CORRECCIÓN DE ERROR DEL PGOU/96 DE VÉLEZ-MÁLAGA

LÍMITE UE.VM-27 Y CALIFICACIÓN CTP-1

OFICINA TÉCNICA DE URBANISMO

AYUNTAMIENTO DE VELEZ MALAGA
SEPTIEMBRE 2024

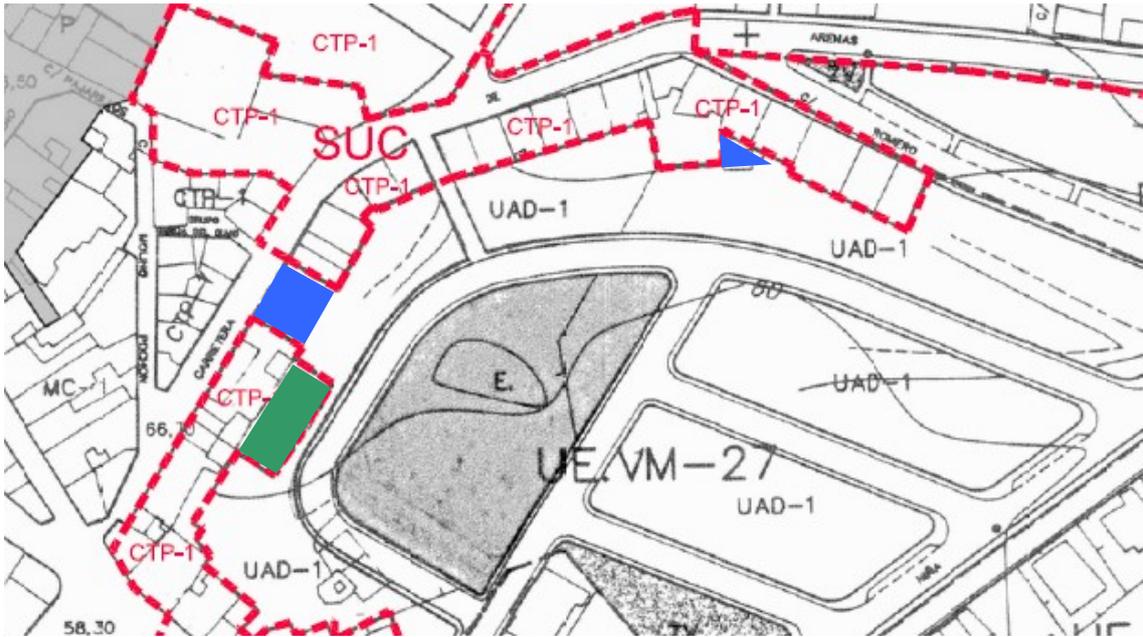
Las zonas marcadas en color se afectaron por la modificación de límites la UE.VM-27, y por lo tanto se corrige la calificación asignada a los suelos.

Así la zona verde se encuentra realmente dentro de la UE.VM-27 y se encuentra calificada y ordenada con la ordenanza UAD-1, proveniente del documento aprobado definitivamente en 2002. Es más, las viviendas allí materializadas se encuentran bajo la ordenanza de aplicación UAD-1.

Y por el contrario, las zonas en azul, que inicialmente en el PGOU/96 formaban parte de la UE.VM-27 ahora no es así por lo que su tipología y condiciones de edificación son la CTP-1.
